SS 189 e SS 121

ITINERARIO PALERMO - AGRIGENTO

Lavori di ammodernamento del tratto Palermo - Lercara Friddi, lotto funzionale dal km 14,4 (km 0,0 del lotto 2) compreso il tratto di raccordo della rotatoria Bolognetta, al km 48,0 (km 33,6 del lotto 2 - svincolo Manganaro incluso), compresi i raccordi con le attuali S.S. n. 189 e S.S. n. 121

Report riepilogativo delle Modifiche Tecniche inserite in PV1

PROGETTO ESECUTIVO (SI19)**MODIFICA TECNICA (SI19)**

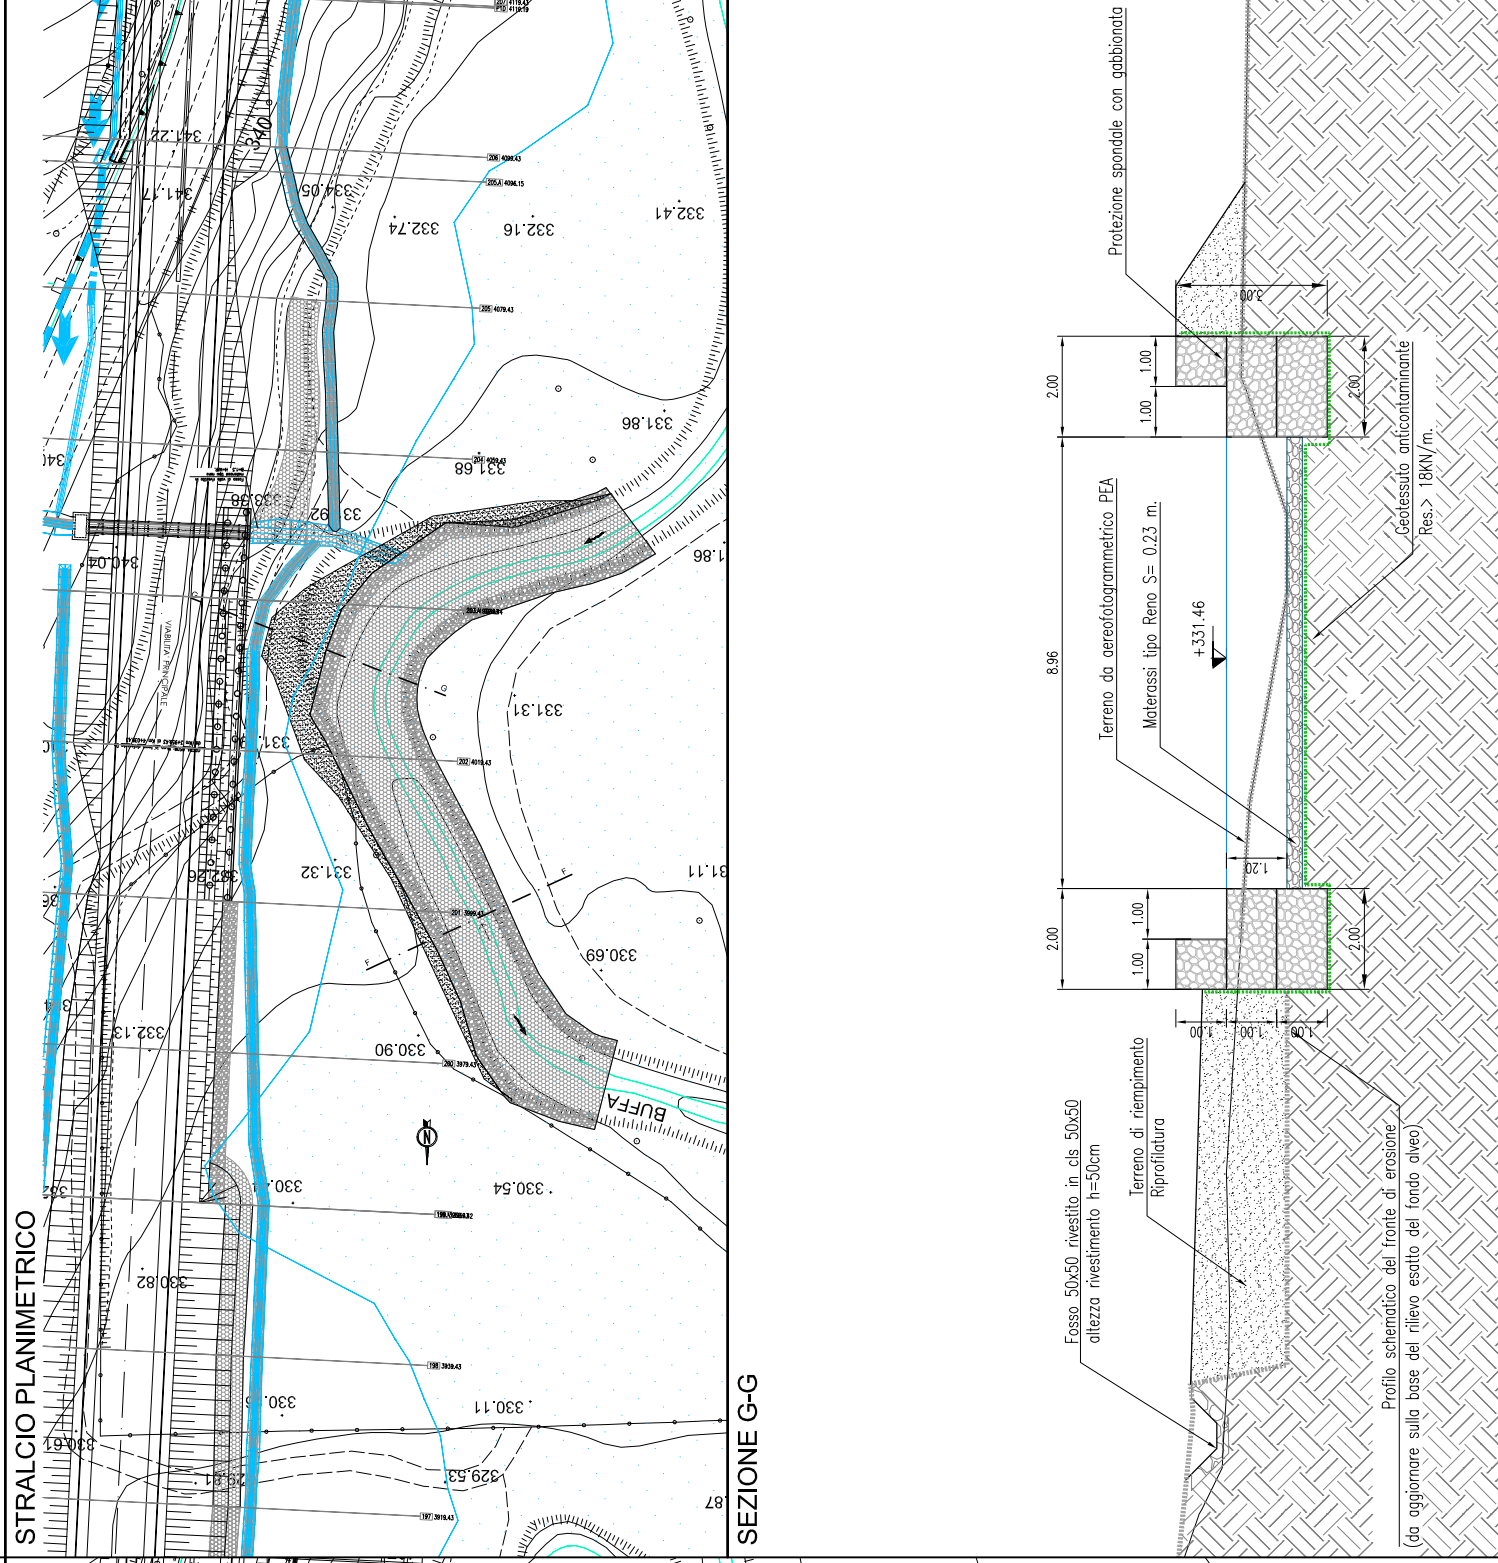
La modifica tecnica n. 132, relativa alle WBS: OS08, AP04, SI19, viene emessa per introdurre degli interventi, ritenuti dal progettista necessari a seguito di un approfondimento del livello di indagine, tramite sopralluoghi e sondaggi nella zona interessata. A valle di tali indagini, si è potuto constatare, infatti, come nelle zone in cui è prevista la realizzazione delle opere in oggetto e nell'intorno delle stesse, sia riscontrabile un evidente mutamento dello stato dei luoghi, rispetto all'originario scenario investigato durante la fase di redazione del PEA e sulla base del quale sono state progettate le opere oggetto di revisione.

In particolare per tutto il tratto in esame, verrà realizzato un approfondimento della bonifica al piede del nuovo rilevato. Nel tratto di maggiore vicinanza del rilevato all'ansa del Torrente Mulinazzo si prevede l'inserimento di un'opera antierosione ed antiscalfamento, posta al piede del rilevato e costituita da una soletta in c.a. su pali, avente funzione di presidio del rilevato stesso nei confronti dei fenomeni erosivi, e nel rimanente tratto si prevede l'inserimento di gabbionate e/o materassi tipo reno al piede del rilevato, aventi funzione di protezione da eventuali futuri fenomeni di esondazione.

MODIFICA TECNICA (PO01)

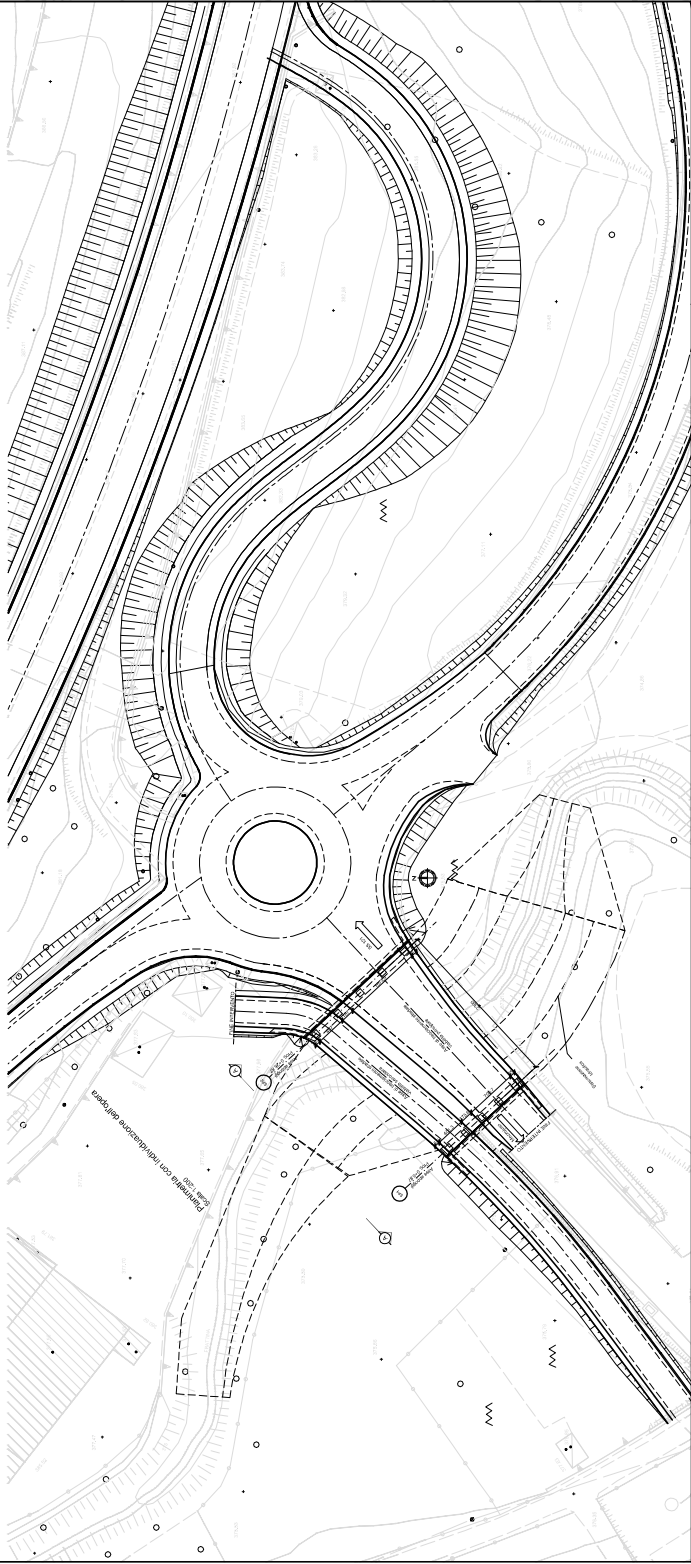
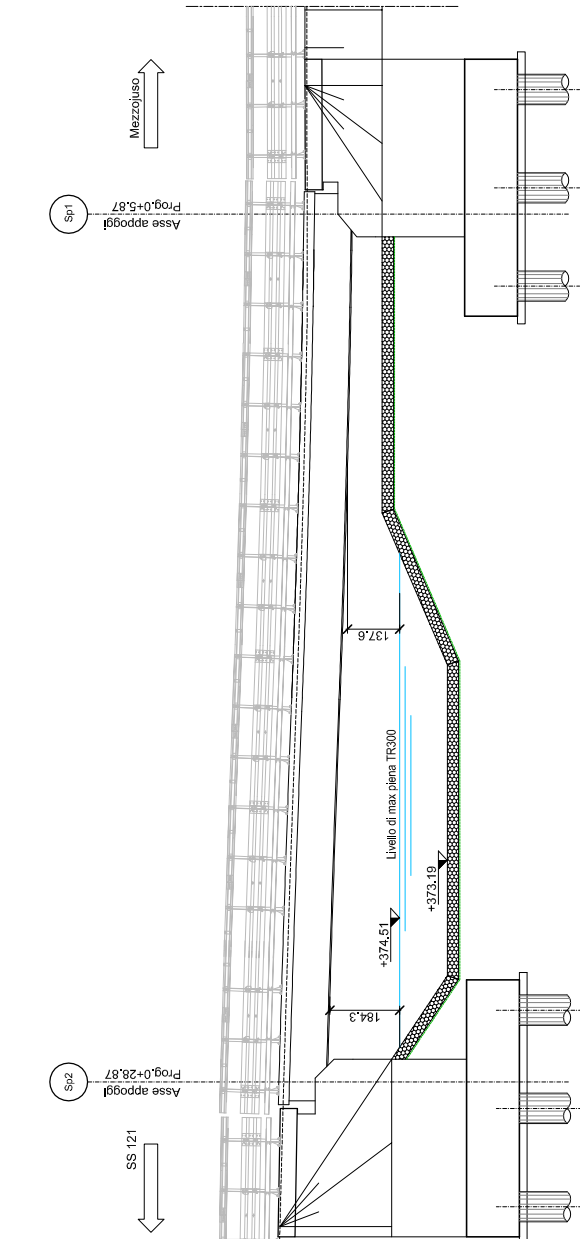
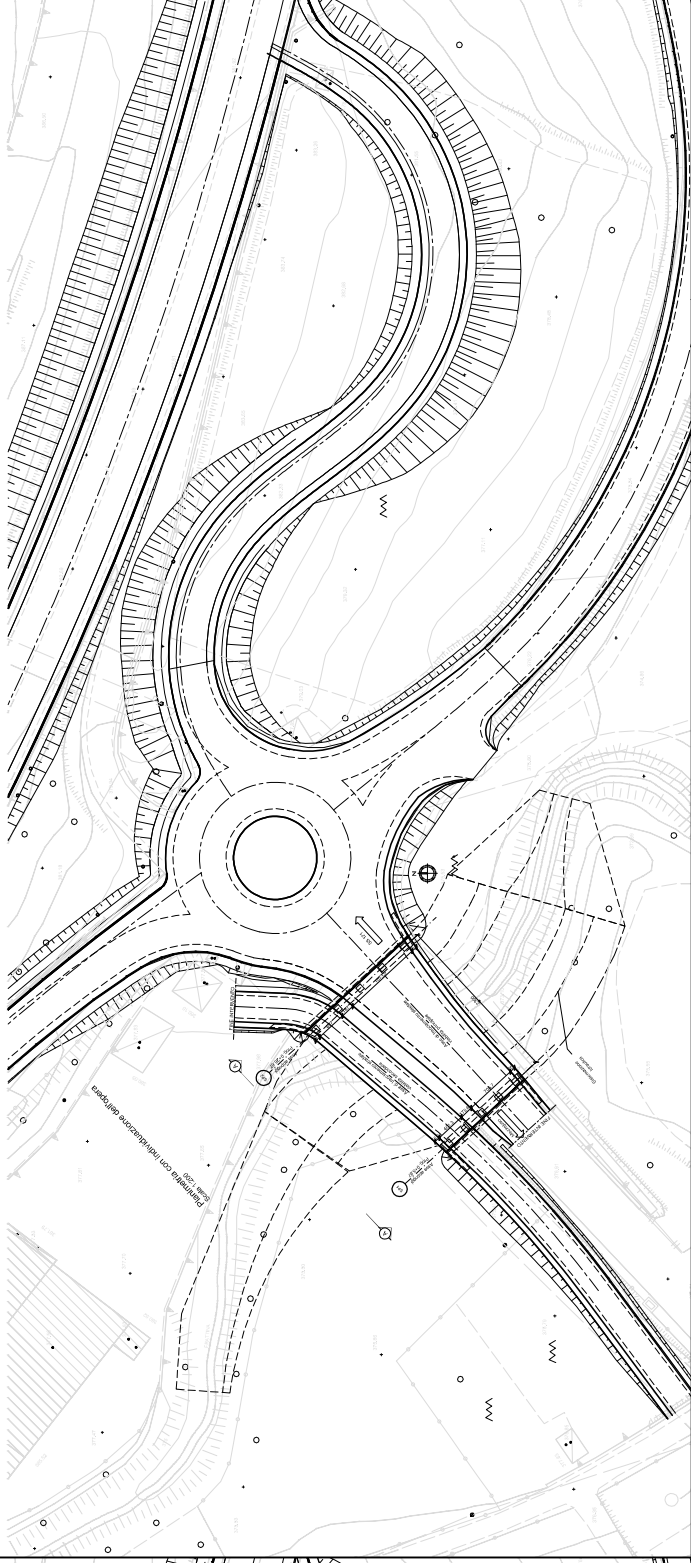
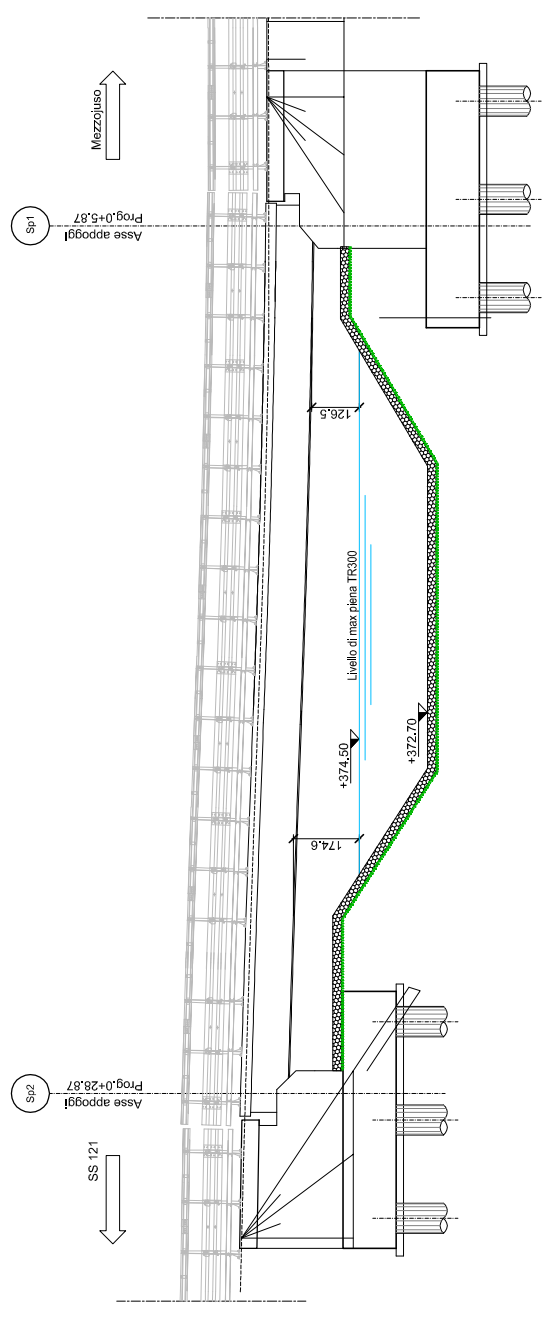
OGGETTO: La modifica tecnica n. 149 riguarda la rivisitazione altimetrica della spalla 2 del nuovo ponte Frattina. La soluzione di Progetto Esecutivo prevedeva, per la realizzazione della spalla 2, uno scavo di circa 7 m di altezza. Al fine di limitare l'altezza del fronte scavo, con la modifica tecnica è stato previsto di innalzare la quota di intradosso fondazione, della platea della predetta spalla, di circa 2,25 m. Tale modifica ha consentito di lasciare inalterate le caratteristiche geometriche e le armature dell'intera spalla 2 previste nel P.E., ad eccezione delle altezze del muro frontale e dei muri di risvolto, che si riducono di 2,25 m, con la conseguente rimodulazione delle dimensioni delle rispettive armature. Per i pali di fondazione è stato previsto un allungamento degli stessi, in funzione della nuova quota di intradosso della platea di fondazione.

PROGETTO ESECUTIVO (SI09)**SEZIONE C-C****SEZIONE D-D****MODIFICA TECNICA (SI09)****SEZIONE C-C****SEZIONE D-D**

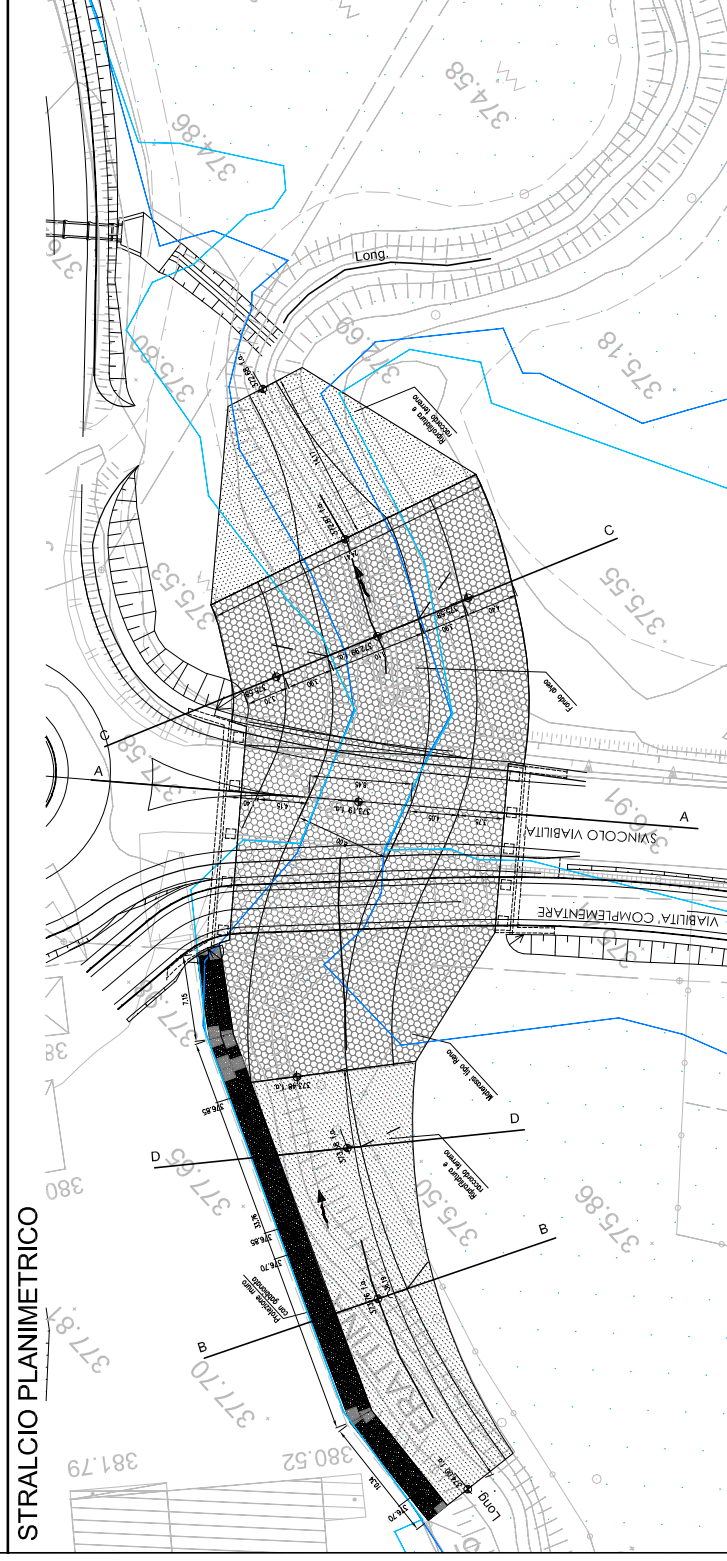
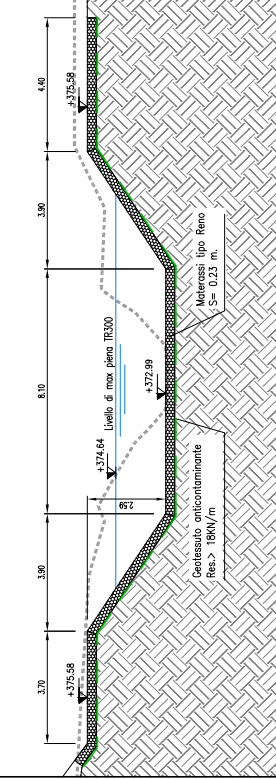
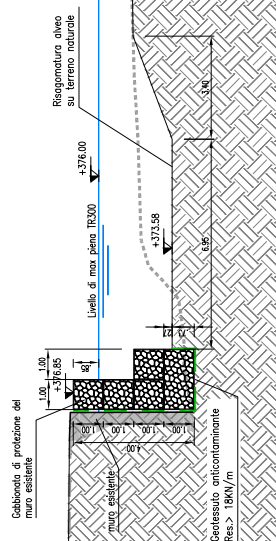
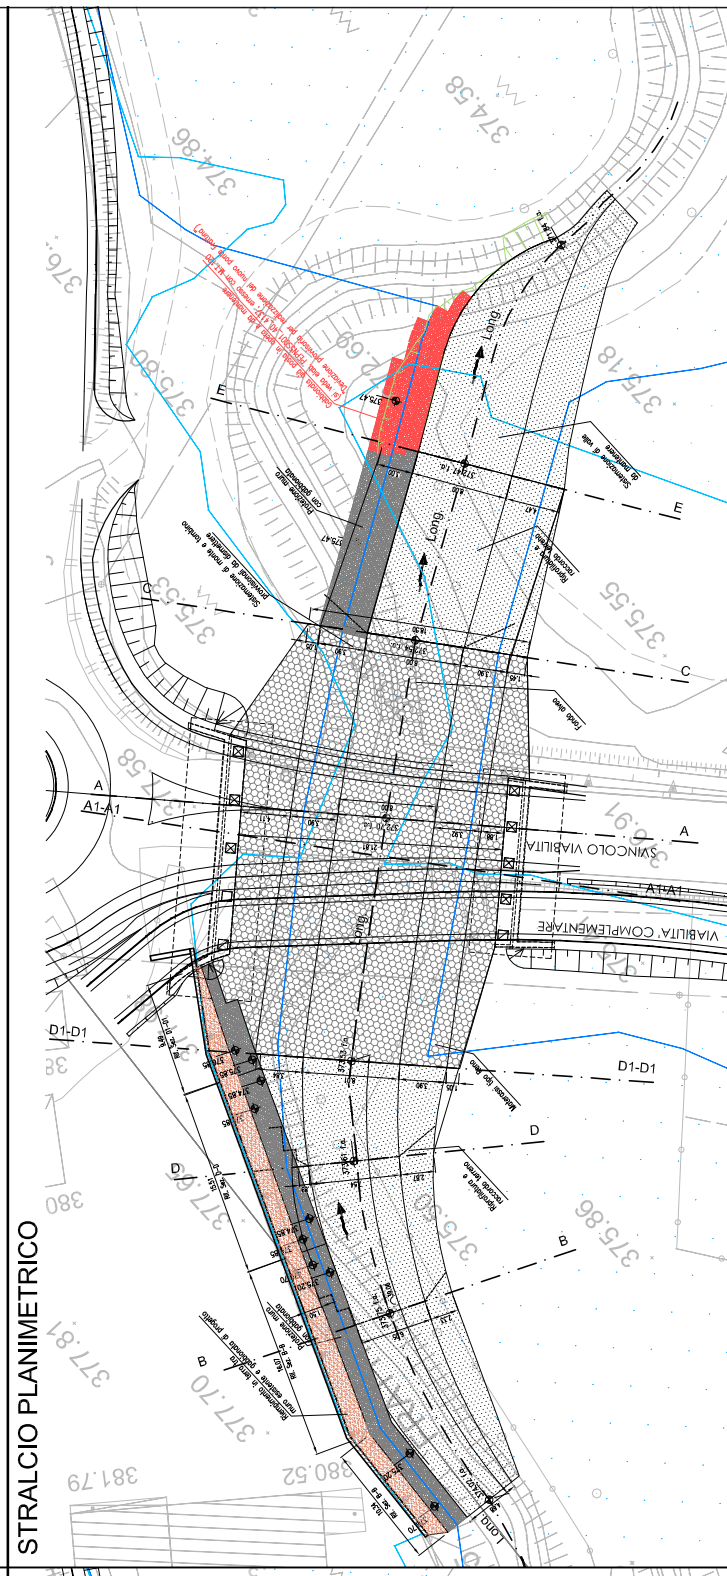
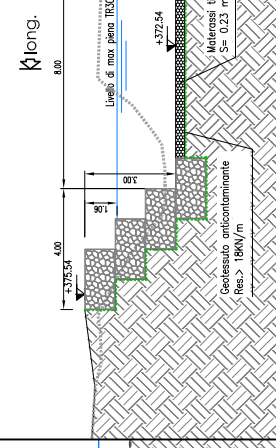
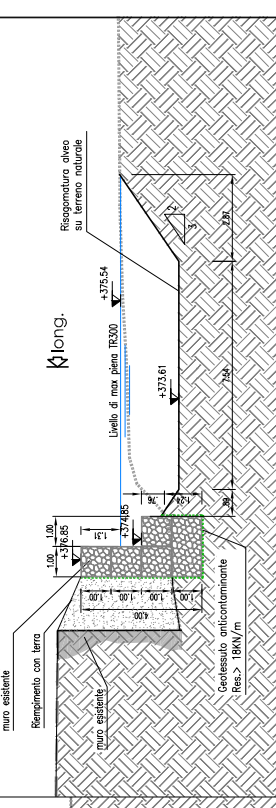
OGGETTO: La modifica tecnica n. 149 riguarda la rivisitazione altimetrica della spalla 2 del nuovo ponte Frattina. La soluzione di Progetto Esecutivo prevedeva, per la realizzazione della spalla 2, uno scavo di circa 7 m di altezza. Al fine di limitare l'altezza del fronte scavo, con la modifica tecnica è stato previsto di innalzare la quota di intradosso fondazione, della platea di intradosso fondazione, delle pareti della predetta spalla, di circa 2,25 m. Tale modifica ha consentito di lasciare inalterate le caratteristiche geometriche e le armature dell'intera spalla 2 previste nel P.E., ad eccezione delle altezze del muro frontale e dei muri di risvolto, che si riducono di 2,25 m, con la conseguente rimodulazione delle dimensioni delle rispettive armature. Per i pali di fondazione è stato previsto un allungamento degli stessi, in funzione della nuova quota di intradosso della platea di fondazione.

In seguito alla modifica geometrica della spalla 2, si rende necessario, inoltre, una rettificazione della sistemazione fluviale dell'alveo del Torrente Frattina, già prevista nel P.E..
